Anlage - Abwägungen

## Bebauungsplan Nr. 5a „Flaggeweg II“

Verfahren nach § 8 BauGB

Abb 1 Übersicht über den Flächenpool des Städtequartetts und die Lage der Kompensationsbereiche für den vorliegenden Bebauungsplan (schwarz schraffiert)

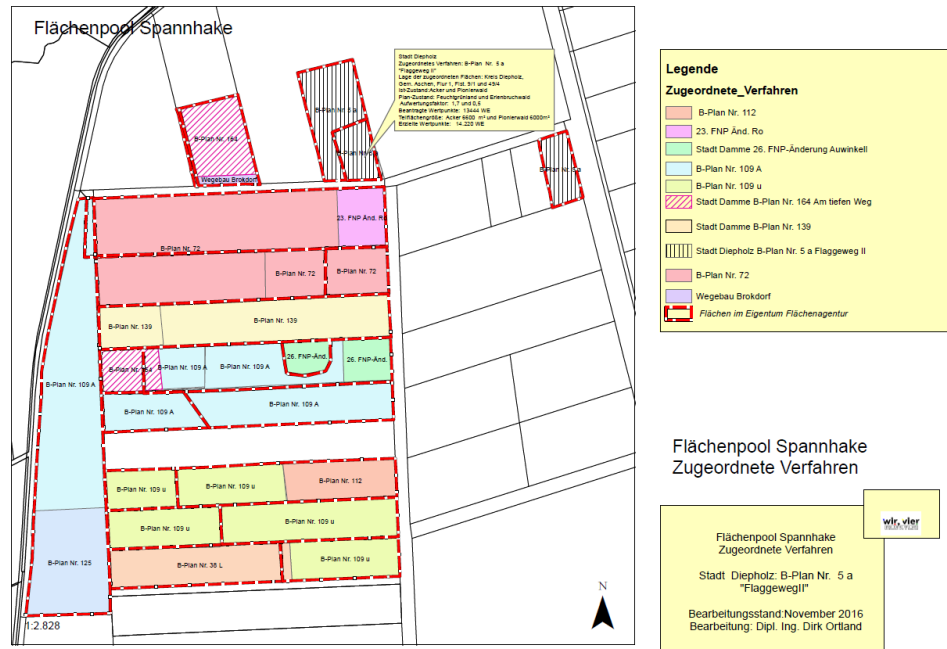
Eingabe 1	<p><b>Fachdienst Kreisentwicklung – UNB</b></p> <p>Gegenüber diesem Bauleitplanverfahren bestehen keine grundsätzlichen naturschutzbehördlichen Bedenken.</p> <p>Die entlang des Flaggewegs kartierte Strauch-Baumhecke (HFM) ist im Bebauungsplan als Fläche zum Erhalt gem. § 9 (1) Nr. 25 b BauGB festzusetzen. Ohne eine solche Festsetzung kann der Gehölzbestand nicht für den Planzustand in die Bilanzierung eingestellt werden. Die Bilanzierung ist entsprechend zu überarbeiten.</p> <p>Die externe Kompensation muss vor Satzungsbeschluss in die Planunterlagen eingestellt werden. Hierzu sind die geplanten Maßnahmen zu benennen und die hierfür vorgesehenen Flächen anzugeben.</p>
Beschlussempfehlung	<p>Die kartierte Strauch-Baumhecke findet sich innerhalb der öffentlichen Verkehrsfläche. Von einer differenzierten Festsetzung der Hecke innerhalb dieser öffentlich gewidmeten Straßenverkehrsfläche wird abgesehen. Es ist auch weiterhin das Interesse der Stadt diese Baumhecke in Abgleich mit verkehrlichen Erfordernissen zu erhalten.</p> <p>Eine externe Kompensation wird im Flächenpool des Städtequartetts erfolgen. Entsprechende vertragliche Regelungen sind mit dem Flächeneigentümer abgesichert (städtebaulicher Vertrag).</p> <p>In die Begründung zum Bebauungsplan wird nachfolgender Passus sinngemäß ergänzend eingefügt:</p> <p><i>„Eine genaue Bilanzierung des Eingriffs ist im Umweltbericht erfolgt. Nach Realisierung der Planung kann sich auf Ebene der konkreten Bebauungsplanung trotz Minimierungsmaßnahmen ein <b>Wertverlust von insgesamt 13.444 Wertpunkten</b> ergeben. Ein höherer Ausgleich innerhalb des Plangebietes ist nicht zielführend, da gewerbliche Bauflächen verloren gehen. Insofern werden Ersatzmaßnahmen außerhalb des Planungsgebietes gewählt.</i></p> <p><i>Die erforderlichen Kompensationsleistungen können im <b>Flächenpool des Städtequartetts</b> vom Vorhabenträger abgelöst werden. Vorgesehen wird eine Fläche in der Gemeinde Aschen, Flur 1, Flurstück 9/1 und 49/4. Hier wird der vorhandene Acker (6.600 m<sup>2</sup>) und Pionierwald (6.000m<sup>2</sup>) in ein Feuchtgrünland mit Erlenbruchwald entwickelt. Damit lassen sich die gesamten erforderlichen 13.444 Wertpunkte ablösen.</i></p>
